**RELATÓRIO DE AUDITORIA DE OBRAS PÚBLICAS Nº.
220001.01.03.03.346.1218**

Secretaria da Educação - SEDUC

**Construção de uma Escola Profissionalizante no Município
de Ocara - CE**

Fortaleza, julho de 2019

Figura 11 – Inclinação do piso invertida

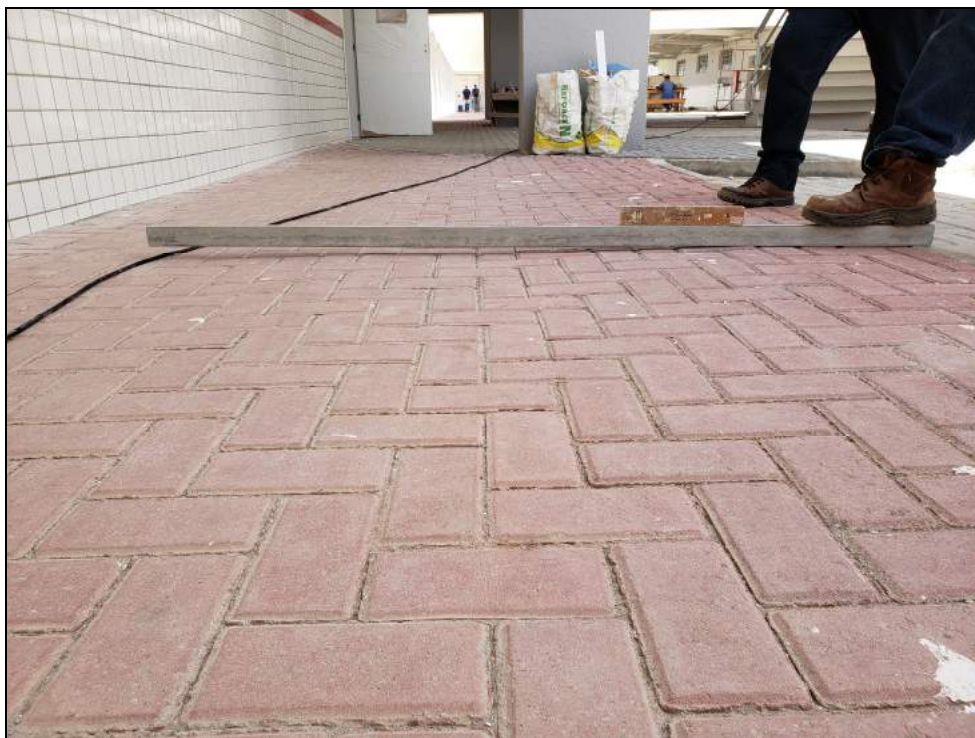
96.A equipe de auditoria constatou que a execução do piso intertravado na circulação interna, junto às salas de aula e laboratórios do pavimento térreo, foi realizada com inclinação invertida, ou seja, o sentido de fora para dentro da circulação.

97.Quando ocorrerem precipitações, as águas pluviais podem vir a se acumular próximo as paredes da circulação, sendo possível, inclusive, adentrar as salas de aula e laboratórios (ver Figura 11).

O DAE, em sua resposta à CGE, afirmou que as desconformidades no Piso Intertravado nos locais destinados ao tráfego de pessoas foram corrigidas, o que foi comprovado por meio de fotos. O Órgão relatou que solicitou à empresa a correção do afundamento no trecho de movimentação de veículos e que esta se prontificou a corrigir o defeito.

Figura 18 – Galeria projetada para lançamento de águas pluviais na frente e na lateral da escola

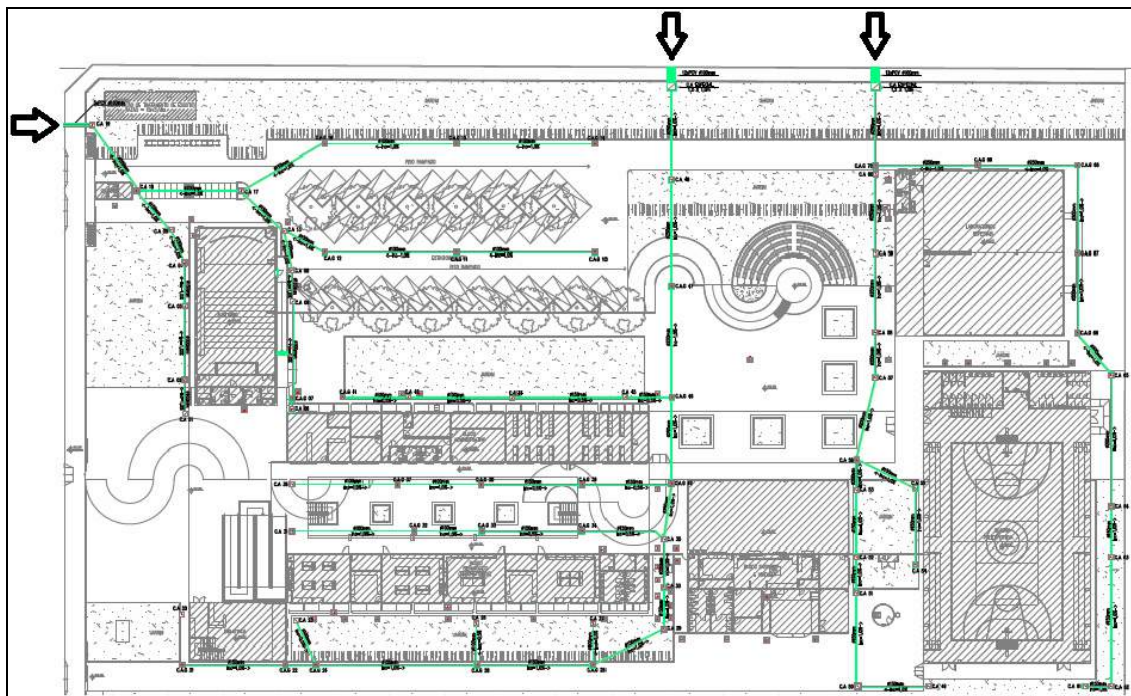
110. A equipe de auditoria constatou que a execução da rede coletora de águas pluviais encontra-se em desconformidade com o especificado em projeto. O lançamento das águas pluviais deveria ser direcionado para a frente do terreno e para a sua lateral esquerda, conforme se observa na Figura 18.

Figura 20 – Projeto apresenta lançamento de águas pluviais abaixo do nível da calçada

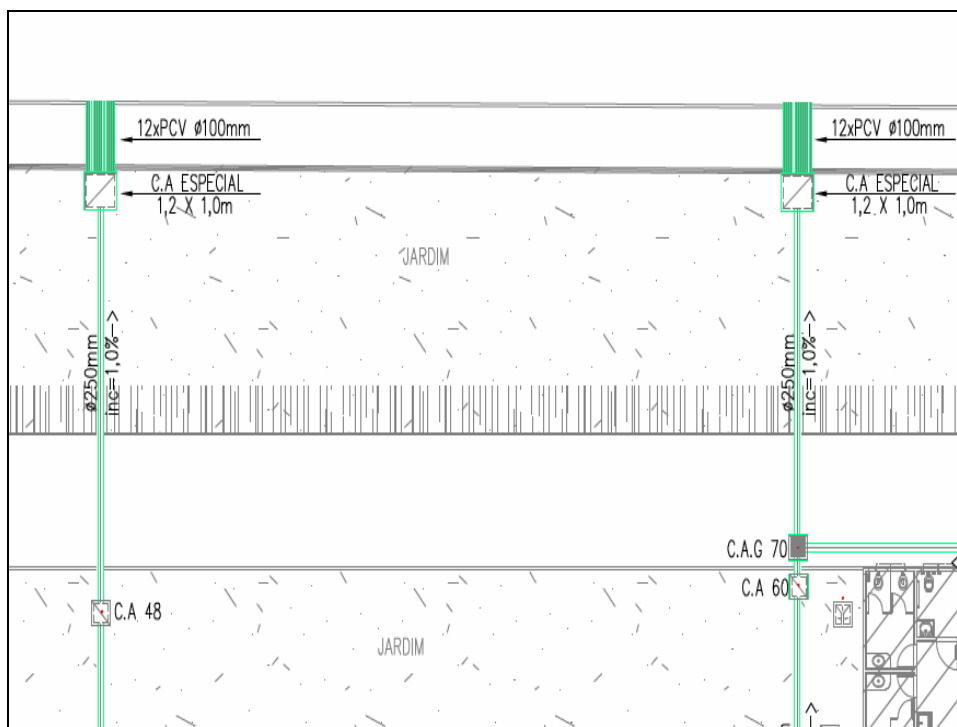
112. Vale salientar, também, que o projeto previa o lançamento de águas pluviais para a rua lateral esquerda da escola abaixo do nível da calçada a ser executada, conforme apresentado na Figura 20.

113. Contudo, a rede de águas pluviais foi lançada acima do nível de implantação da calçada, podendo vir a causar alagamento e acidentes aos transeuntes da rua, além de aumentar o desgaste do piso da futura calçada, conforme Figura 21.

Figura 22 – Trecho do projeto de arquitetura contemplando a presença de bancos

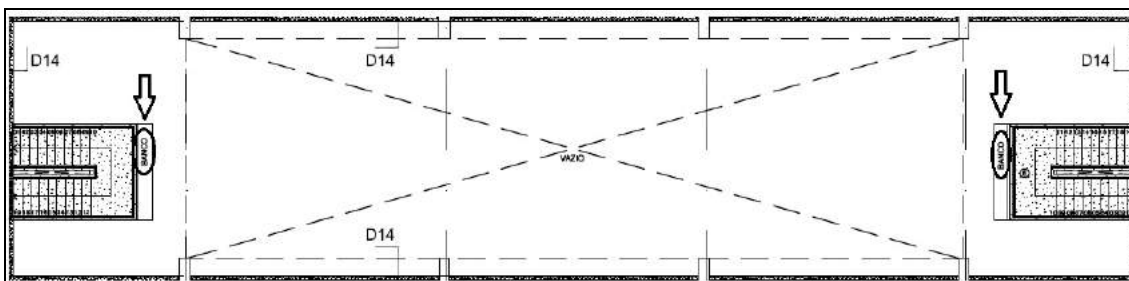
116. No que se refere ao projeto de arquitetura, a equipe de auditoria constatou que o arquivo intitulado “17a19_ESCPROF_PISO_JAN11” (Prancha ARQ 19 41) **apresentava bancos em frente às duas escadas** que ligam o andar térreo ao andar superior da escola, conforme indicado na Figura 22, entretanto tais bancos não constam nas demais peças gráficas fornecidas.

Figura 26 – Fissura entre as janelas J12 e J10

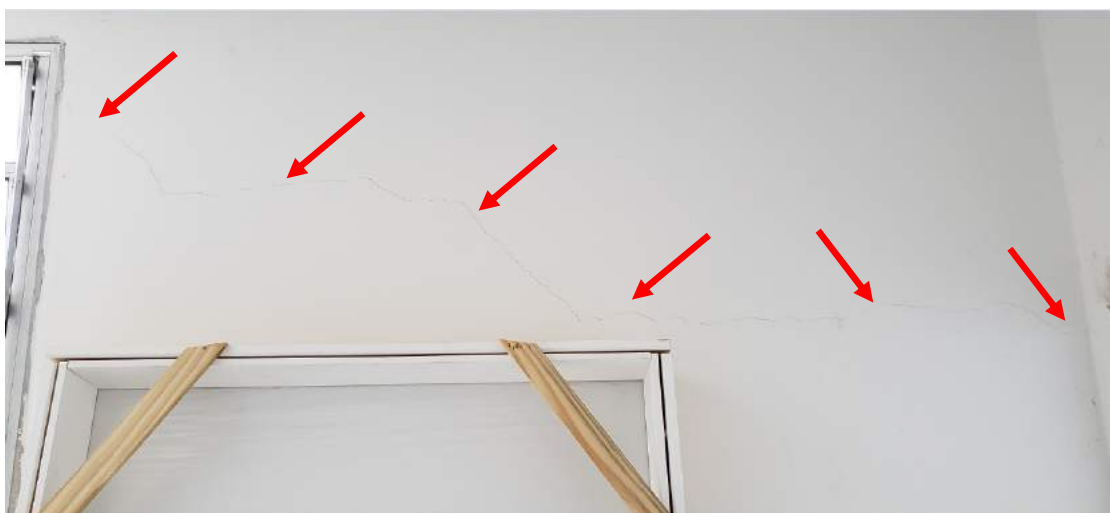
120. A equipe de auditoria constatou uma fissura na parede da Secretaria que se estende desde a janela J12 até a janela J10 localizada no Almoxarifado. (ver Figura 26).

Figura 27 – Planta de situação demonstrando a calçada lateral esquerda

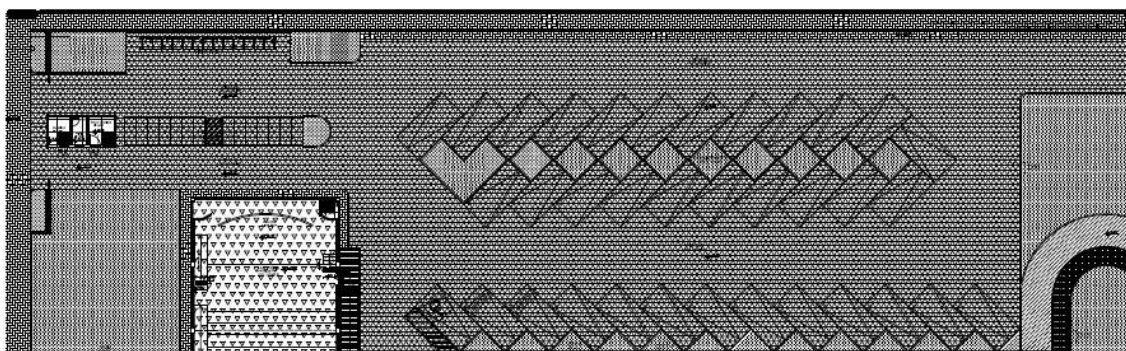
125. Em consulta ao arquivo “17a19_ESCPROF_PISO_JAN11” (Prancha ARQ 17 41), verificou-se que deveria ser realizada a execução de calçada na frente, na lateral direita e na lateral esquerda da escola (ver Figura 27).

133. Dessa forma, foi solicitada a manifestação acerca do atesto e pagamento integral dos itens relativos à implantação da calçada, mesmo com o serviço não tendo sido totalmente executado.
